高浜発電所 3 号炉及び 4 号炉 既許可記載 (R4.12.21 許可版)	高浜発電所 3 号炉及び 4 号炉 設置変更許可申請書記載	差異の理由
<p>から排出されるガス中の放射性物質の濃度の監視を行うもので、補助建屋排気筒及び格納容器排気筒にガスモニタを設ける。</p> <p>なお、検出器は事故時において十分な測定範囲を有するものとする。</p> <p>(c) 復水器空気抽出器ガスモニタ 復水器真空ポンプからの排気ガス中の放射性物質の濃度を監視し、1 次冷却系から 2 次冷却系への漏えいを検知する。</p> <p>(d) 蒸気発生器ブローダウン水モニタ 蒸気発生器 2 次側ブローダウン水の放射性物質の濃度を監視し、1 次冷却系から 2 次冷却系への漏えいを検知する。</p> <p>(e) 原子炉補機冷却水モニタ 1 次冷却設備、化学体積制御設備、放射性廃棄物廃棄施設、余熱除去設備等から、原子炉補機冷却水設備への放射性物質の漏えいを検知する。</p> <p>(f) 廃棄物処理設備排水モニタ (3 号及び 4 号炉共用) 液体廃棄物処理設備の排水中の放射性物質の濃度の監視を行う。</p> <p>(g) 補助蒸気復水モニタ 液体廃棄物処理設備の廃液蒸発装置等の加熱蒸気側ドレン中の放射性物質の濃度を監視して、廃液側から蒸気ドレン側への廃液の漏えいを検知する。</p> <p>(h) タービンサンプ水モニタ タービン建屋床ドレンサンプ中の放射性物質の濃度の監視を行う。</p> <p>(i) ほう酸蒸留水モニタ ほう酸回収装置蒸留水ラインの放射性物質の濃度を監視し、1 次系純水タンクへ流入する放射性物質の濃度の管理を行う。</p> <p>(j) 主蒸気管モニタ 蒸気発生器伝熱管破損時に主蒸気逃がし弁、主蒸気安全弁から放出される蒸気中の放射性物質の濃度の監視を行う。</p> <p>(k) 高感度型主蒸気管モニタ 主蒸気管中の放射性物質の濃度を監視し、1 次冷却系から 2 次冷却系への漏えいを検知する。</p> <p>(l) 固体廃棄物処理建屋内モニタ (1 号、2 号、3 号及び 4 号炉共用) 固体廃棄物処理建屋補助蒸気復水モニタ 雑固体焼却炉排ガスモニタ 雑固体焼却炉排気じんあいモニタ 固体廃棄物処理建屋排気ガスモニタ</p> <p>(m) 廃樹脂貯蔵室モニタ (1 号、2 号、3 号及び 4 号炉共用) 廃樹脂貯蔵室内の空気中及び同室の排気中の放射性ガス及びじんあいの監視を行うもので、廃樹脂貯蔵室ガスモニタ (1 台) 及び廃樹脂貯蔵</p>

高浜1, 2, 3, 4号炉 設置変更許可申請書記載 (添付書類八)
 < 10. その他発電用原子炉の附属施設 >

高浜3, 4号炉 設置変更許可申請書記載 (添付書類十)

第 3.2.1.5 図 原子炉冷却材喪失-ECCS性能評価解析
-小破断(1)-液相部破断

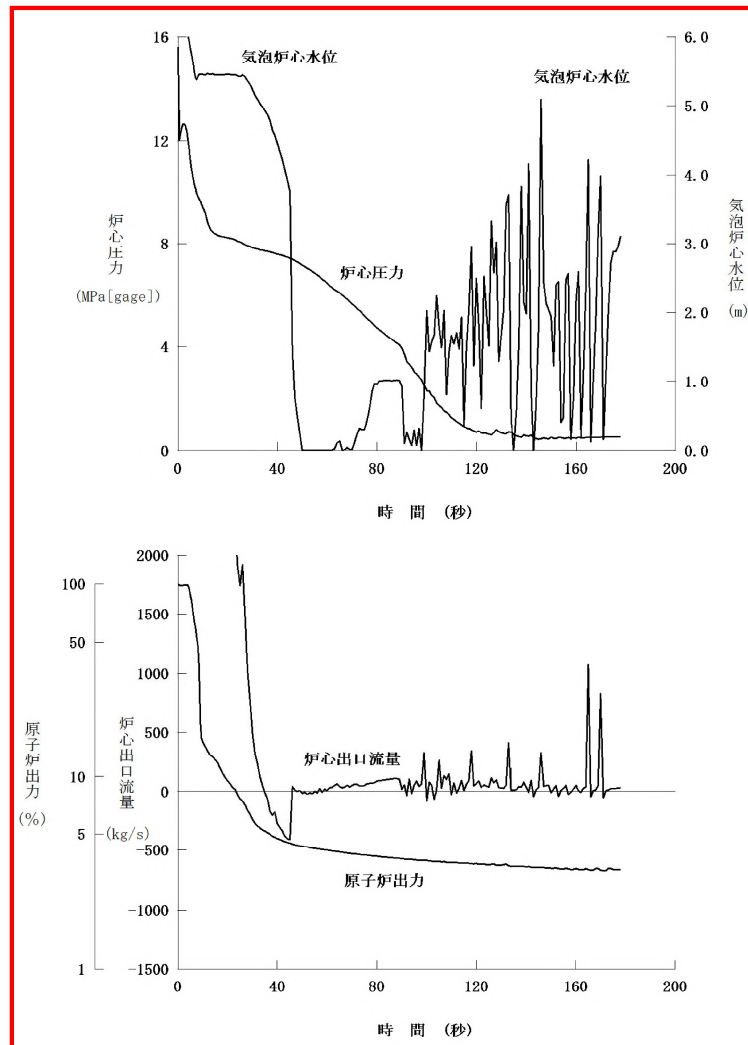
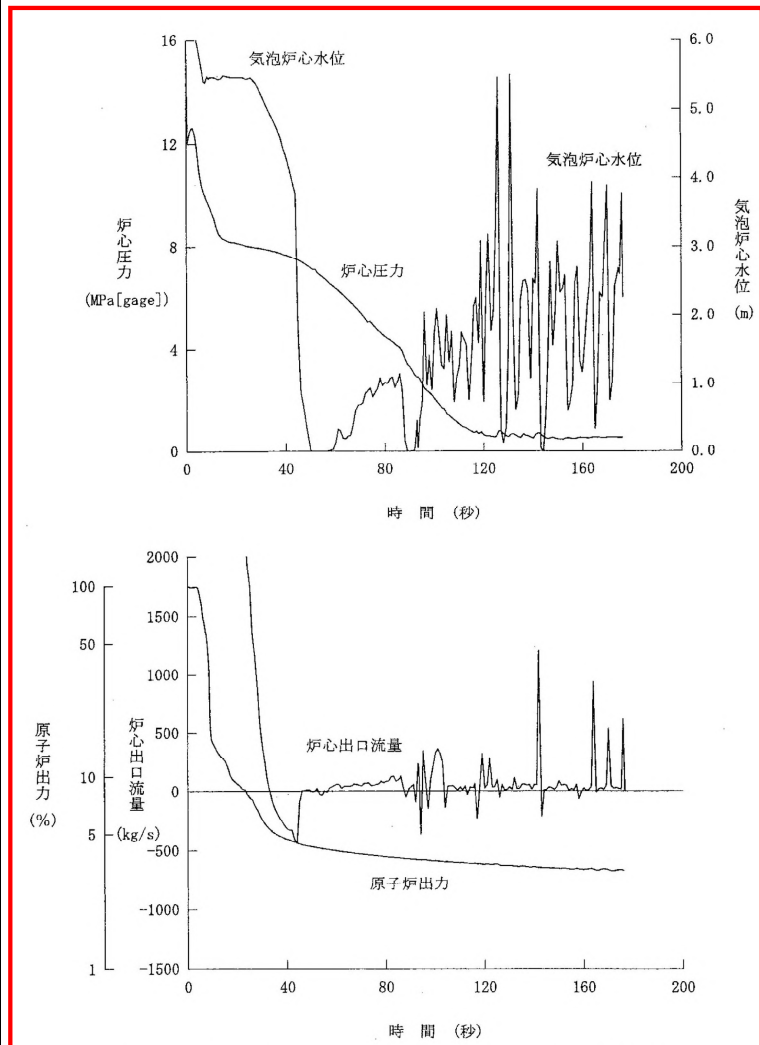
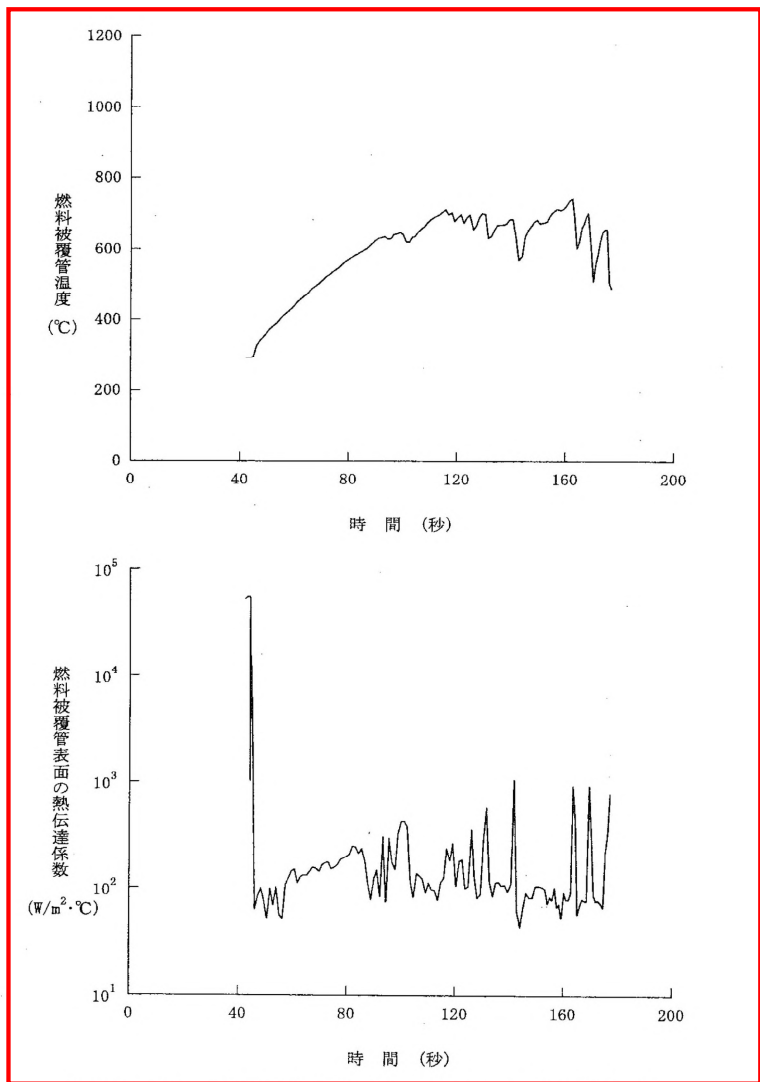
蒸気発生器取替に伴う変更及び記載の最新化

第3.2.4.1図 主給水管破断(1)

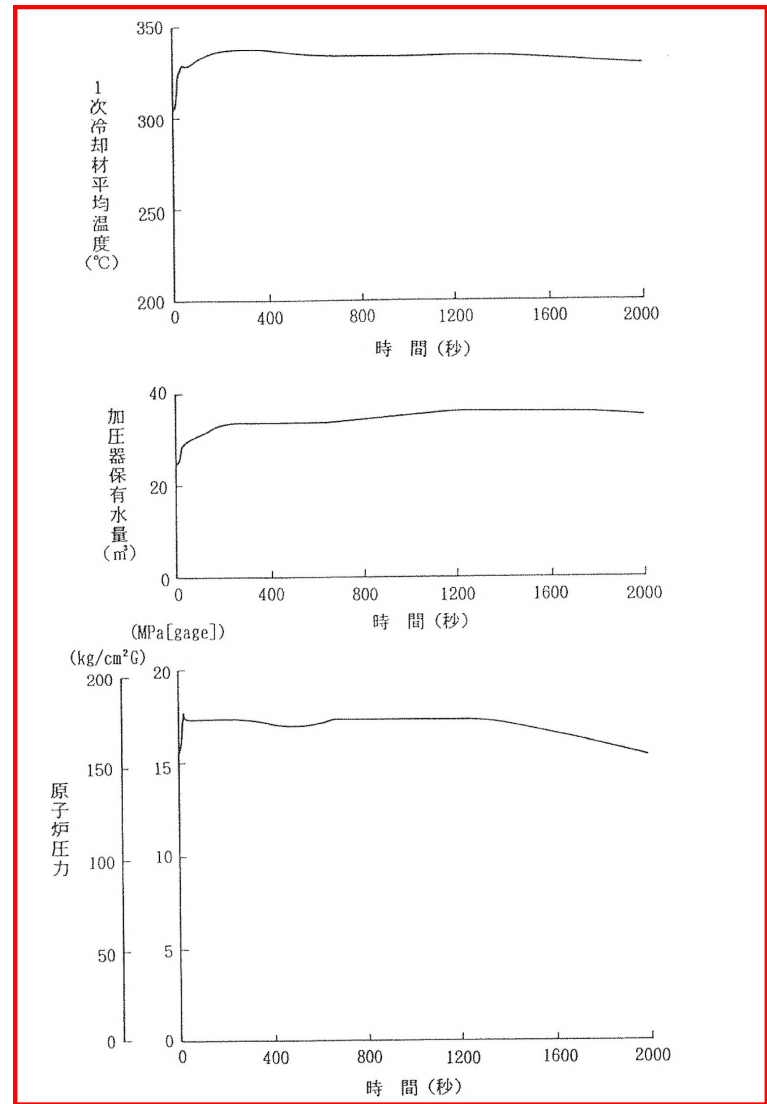
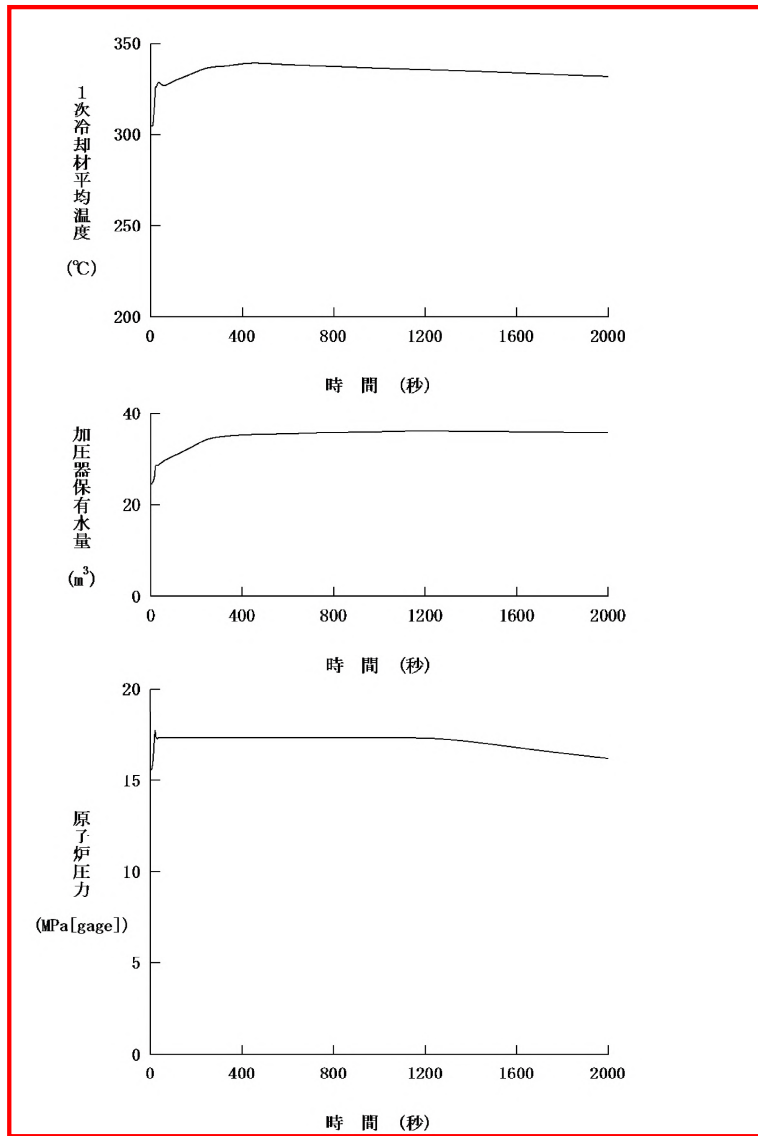
蒸気発生器取替に伴う変更及び記載の最新化

第 7.1.2.5 図 「全交流動力電源喪失」の作業と所要時間
(外部電源喪失 + 非常用所内交流電源喪失 + 原子炉補機冷却機能喪失 + RCP シール LCOA) (2 / 2)

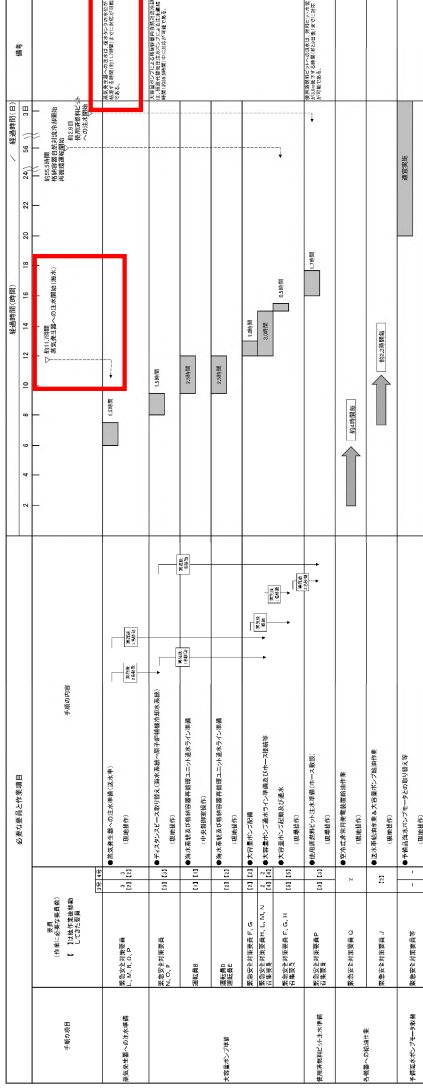
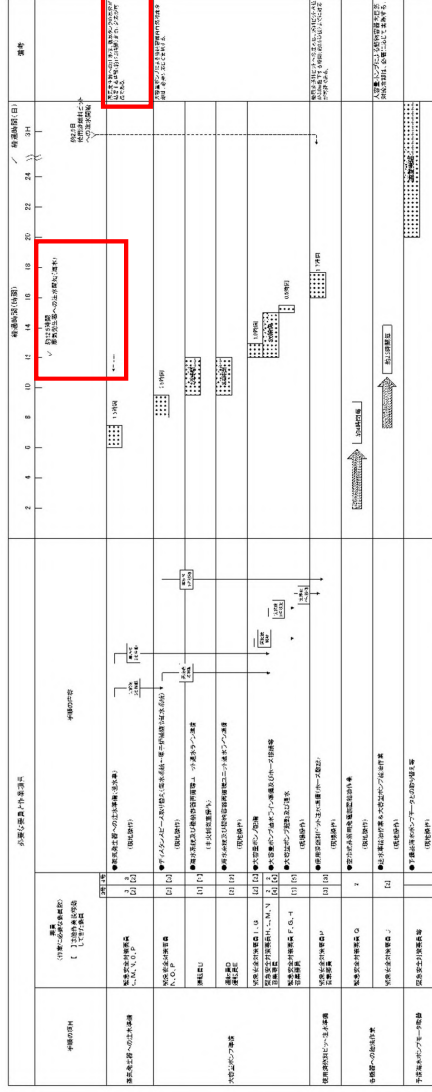
SG 2 次側保有水量等の増加による復水タンク枯渇時間の繰上げ

第 7.1.2.6 図 「全交流動力電源喪失」の作業と所要時間
(外部電源喪失 + 非常用所内交流電源喪失 + 原子炉補機冷却機能喪失) (2 / 2)

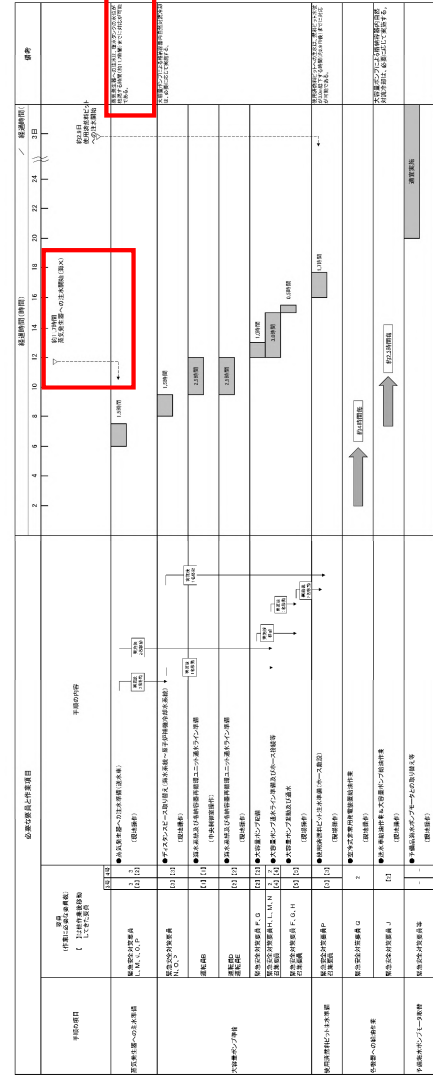
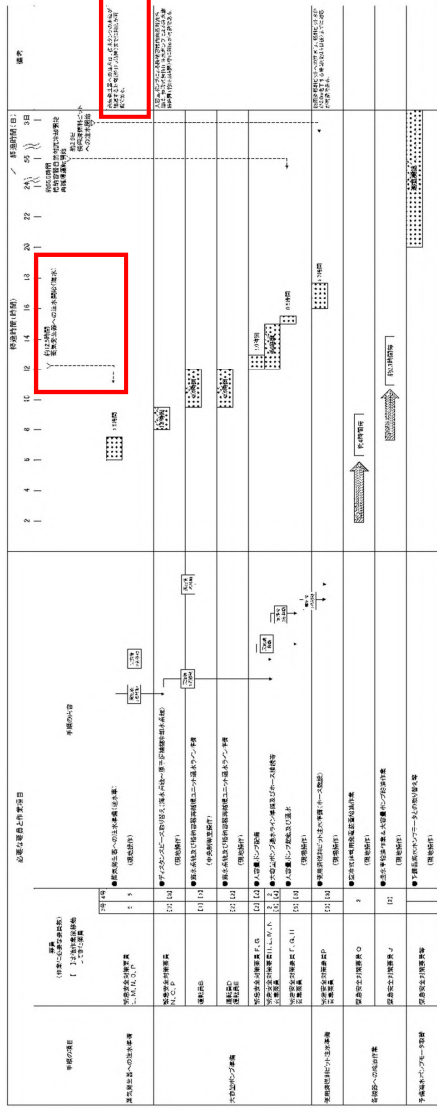
SG 2 次側保有水量等の増加による復水タンク枯渇時間の繰上げ

第7.1.8.4図 「格納容器バイパス」の対応手順の概要
 (「インターフェイスシステムLOCA」の事象進展)

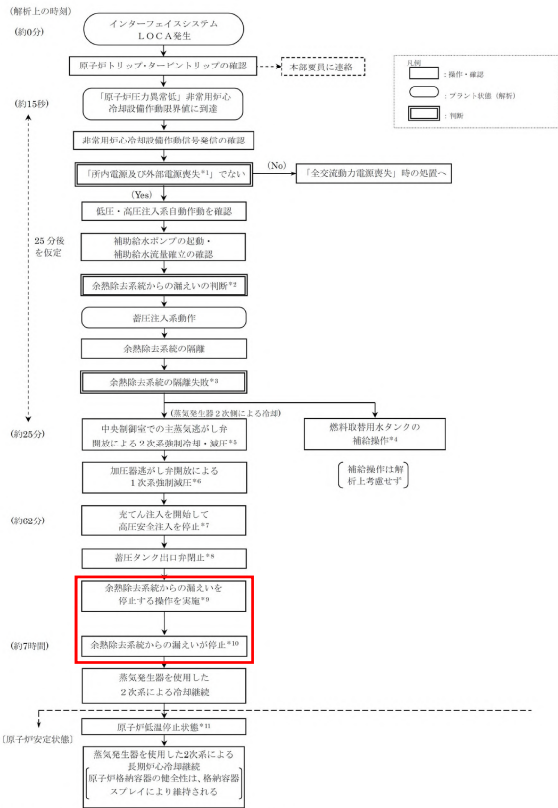
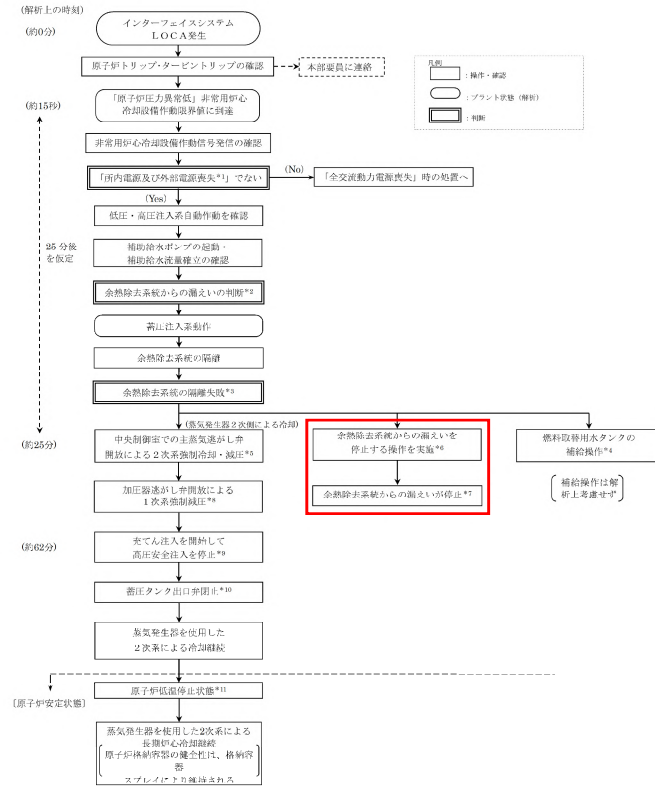
記載の適正化

第7.1.8.7図 「格納容器バイパス」の作業と所要時間 (インターフェイスシステムLOCA)

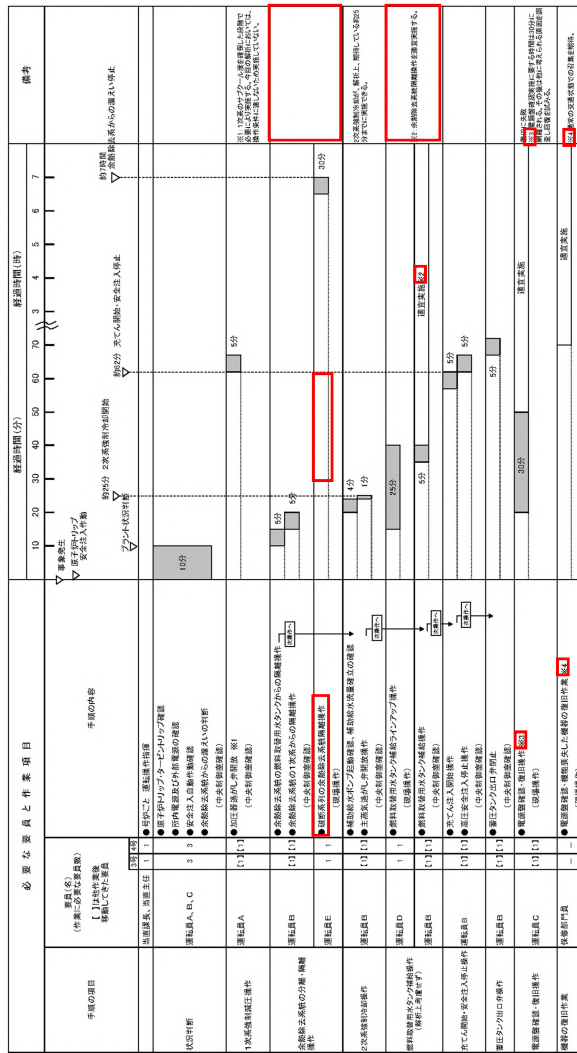
記載の適正化

第7.4.4.3 図 「反応度の誤投入」の作業と所要時間
(原子炉起動時に、化学体積制御系の弁の誤作動等により原子炉へ純水が流入する事故)

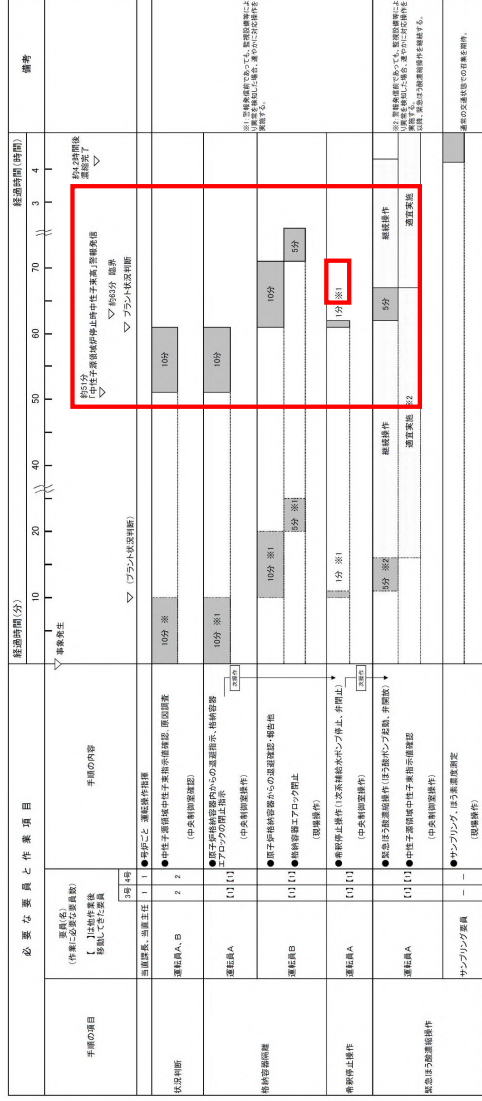
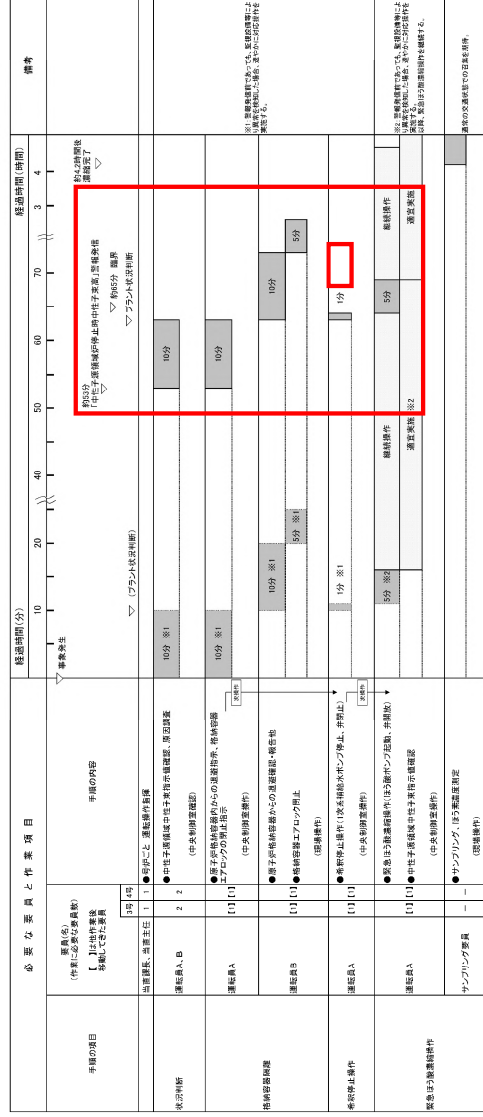
蒸気発生器取替に伴う
変更及び記載の適正化
